DETERMINAZIONE DEL DIRIGENTE SERVIZIO VIA E VINCA 3 ottobre 2024, n. 518

[ID VIP 10052] - Parco agrivoltaico con potenza di picco pari a 47,33 MW e relative opere di connessione da realizzarsi nel Comune di Ascoli Satriano (FG), in località Masseria Sansone.

Proponente: Sansone Solar Park Srl.

Relazione tecnica a supporto dell'istruttoria sul progetto
ID_VIP 10052

Figura 3 Ubicazione dei settori componenti l'impianto nella cartografia delle Aree Non Idonee a FER R.R. n. 24 / 2010.

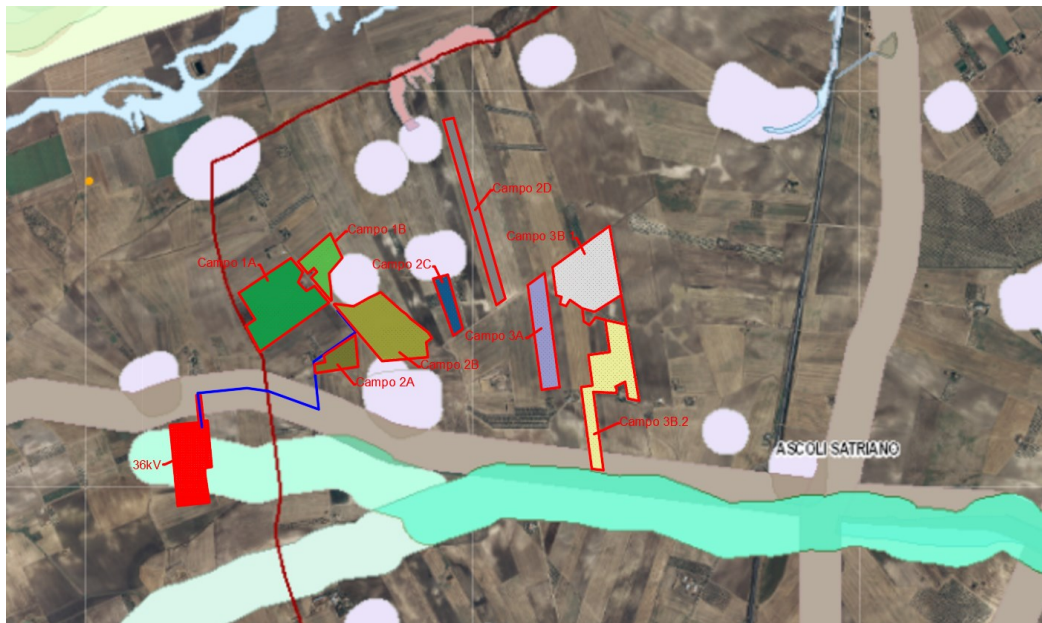
L'area dell'impianto agrovoltaiico **NON RICADE** in aree ritenute *non idonee* ai sensi del R.R. n. 24 del 2010, se non per una minima parte (Campo 3B.2) che interessa la fascia di rispetto del Tratturello N. 51 Cerignola – Ponte di Bovino (Reintegrato – Classe B) e una piccola area mappata da Versanti. Giova comunque precisare che la realizzazione di impianti FER di tipo F7 entro un sistema costellato da segnalazioni architettoniche e archeologiche (Masseria Sansone, Mezzana grande, Mezzana grande annessi, Masseria Patalino, Area archeologica FG003377 e FG003378) **“risulta difficile in quanto contrasta con l'integrità dei siti, con la riqualificazione del contesto e coi valori storico culturali dei luoghi, anche all'infuori dell'area tutelata”**. L'impianto, interponendosi tra le emergenze architettoniche e archeologiche del sito ne comprometterebbe la riqualificazione, alterando sia i rapporti consolidati di dominanza dei beni sul paesaggio e sia i rapporti di intervisibilità tra i beni stessi.
